verkheiti.: **Völuskarð 8, Hafnarfirði einbýlishús**

verkhli.: **grunnmynd neðri hæð áður samþykkt hús, breytingar**

br. (a).: 06.07.'22: sjá breytingar í skýringum

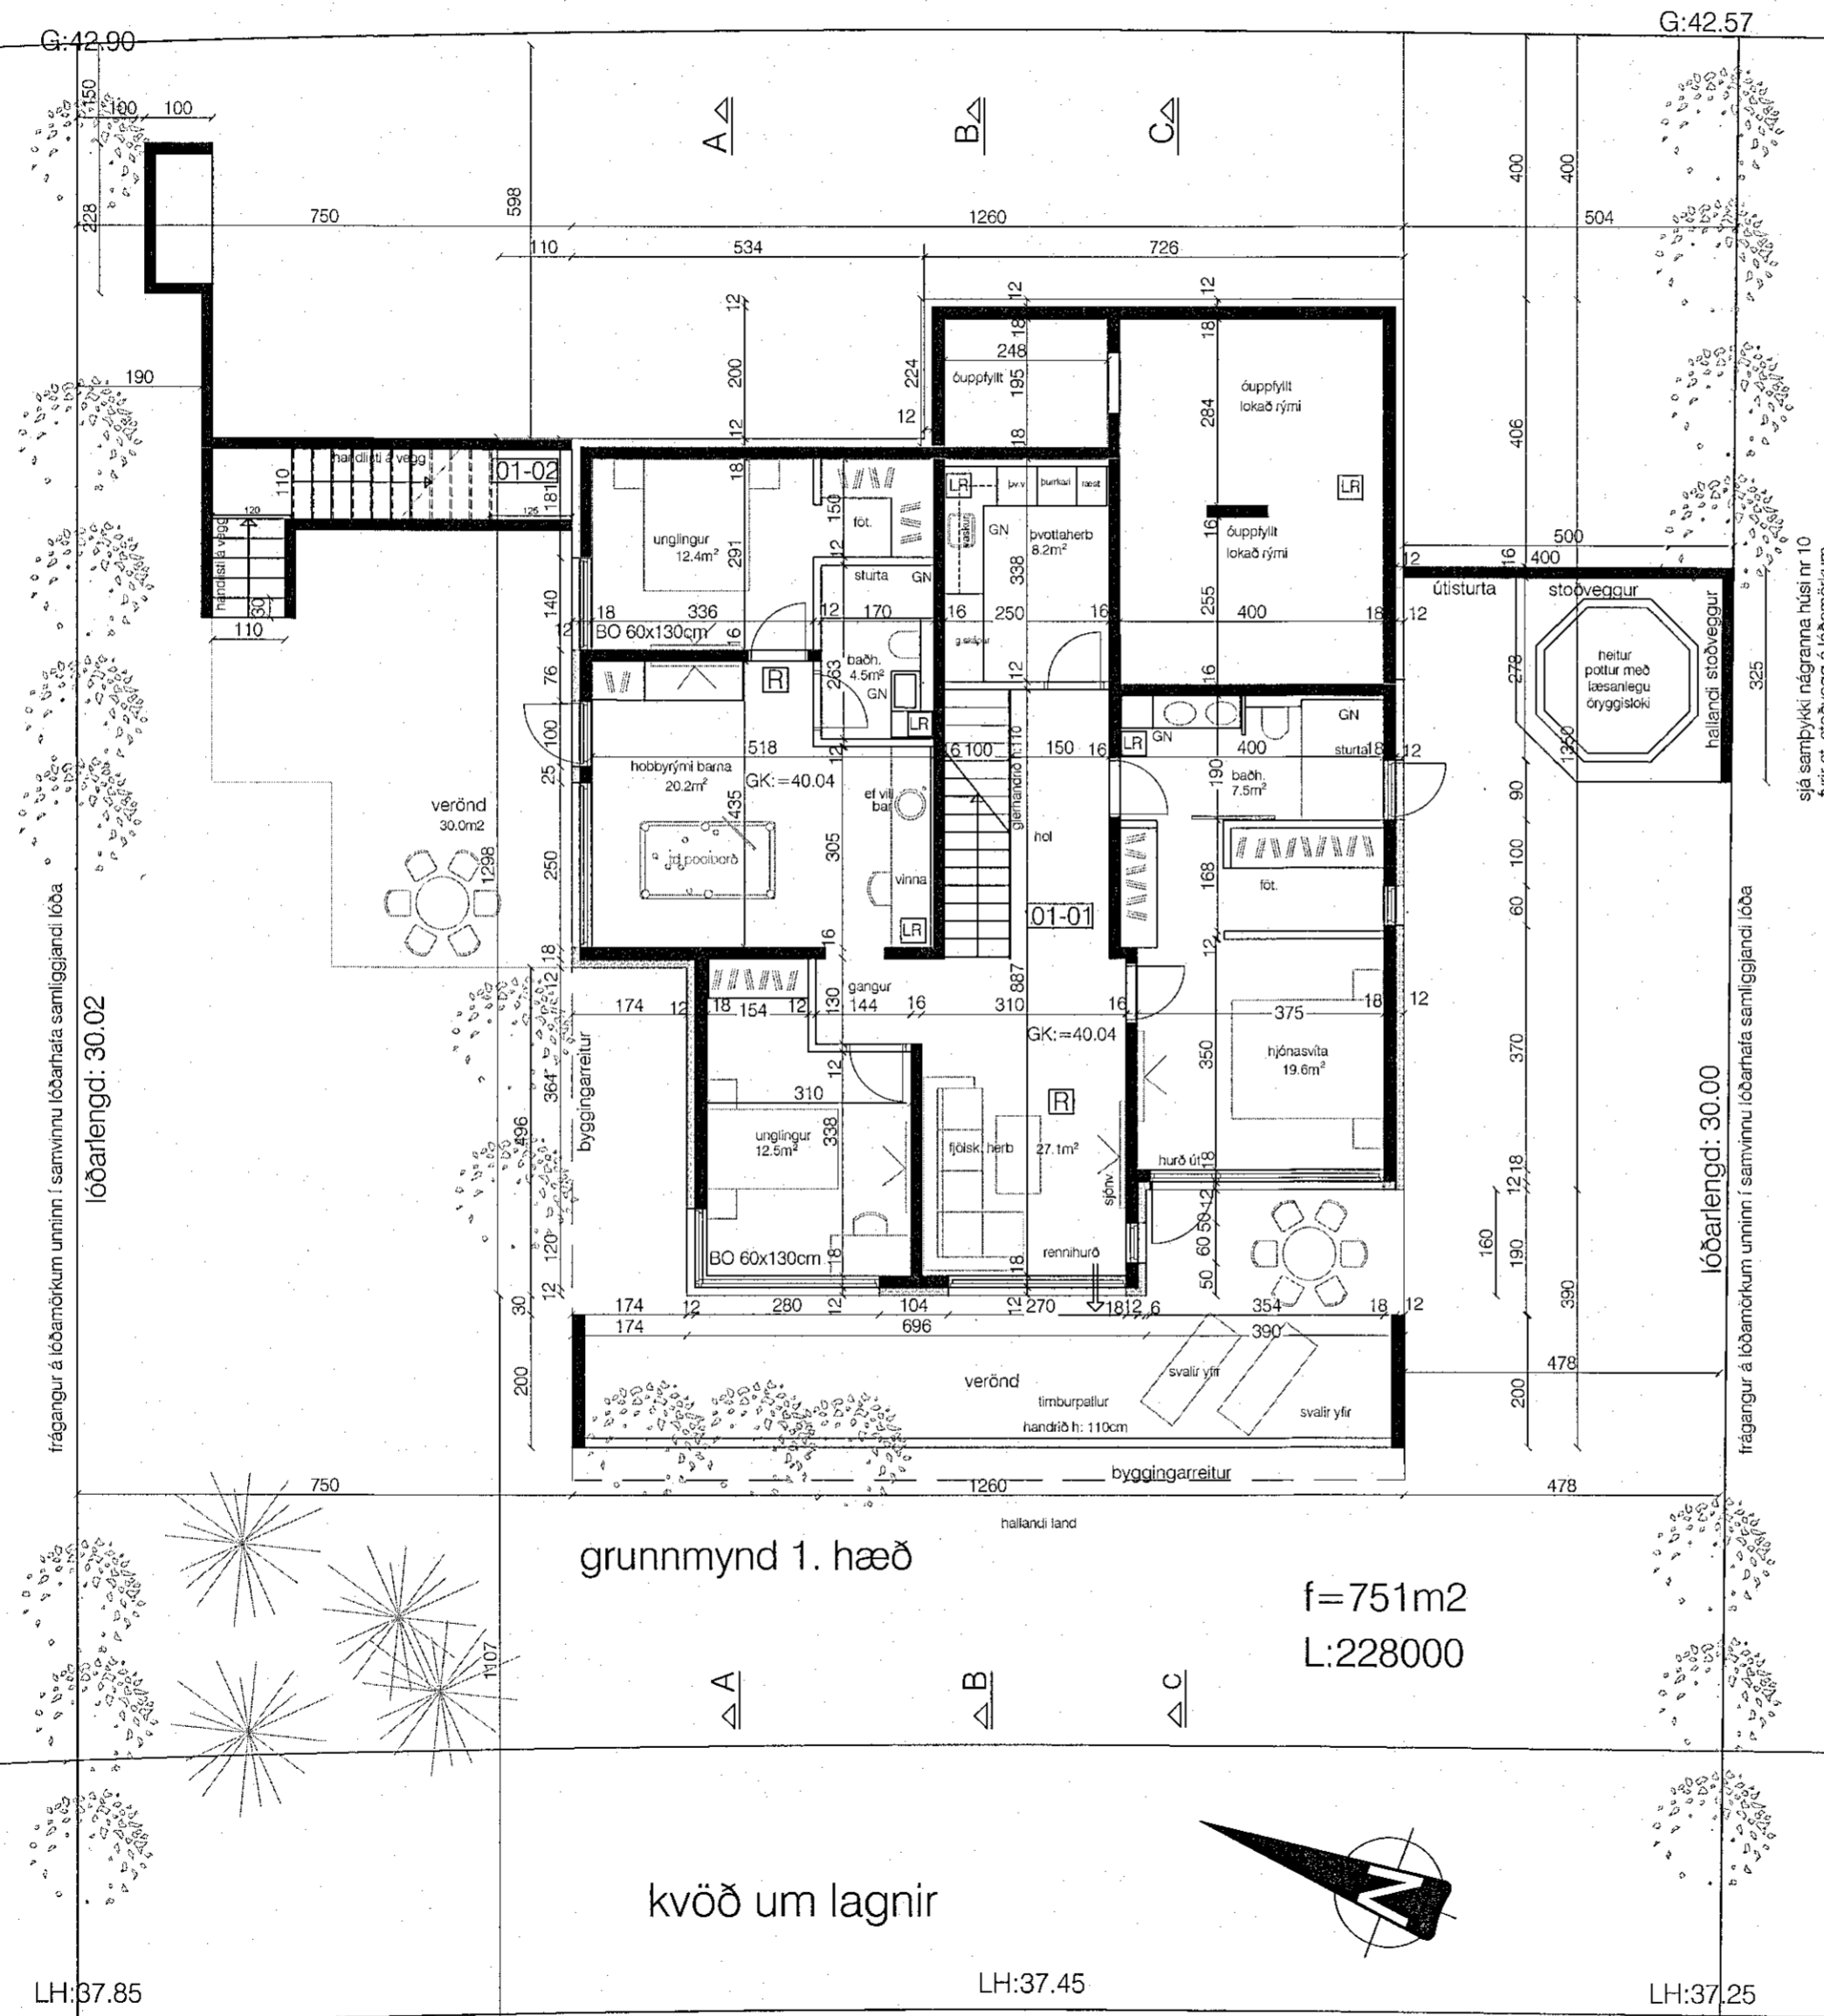
skýringar.:  
 áður samþykkt hús, nú ný umsókn og nýir eigendur:  
 óskir þeirra um eftirfarandi breytingar húss:  
 1: þakfni eru ásoðin pappalög, ekki ál.  
 2: utanhússklæðning er öll ál, ekki tvískipt milli hæða  
 3: útistigi norðan megin beinn og í vinkel, ekki í 45°  
 4: útistiga á gaffli frá svölum sunnanmegin sleppt  
 5: rennihurð sett frá hjónaherb á neðri hæð  
 6: opnanlegt fag sett f. ofan hurð sett frá baðherbergi  
 7: stoðveggur sunnanmegin settur í lóðamörk, sjá fyrir liggur samþykki eigenda nr. 10 fyrir stoðvegg í lóðamörkum, verður unnið í samvinnu lóðarhafa.
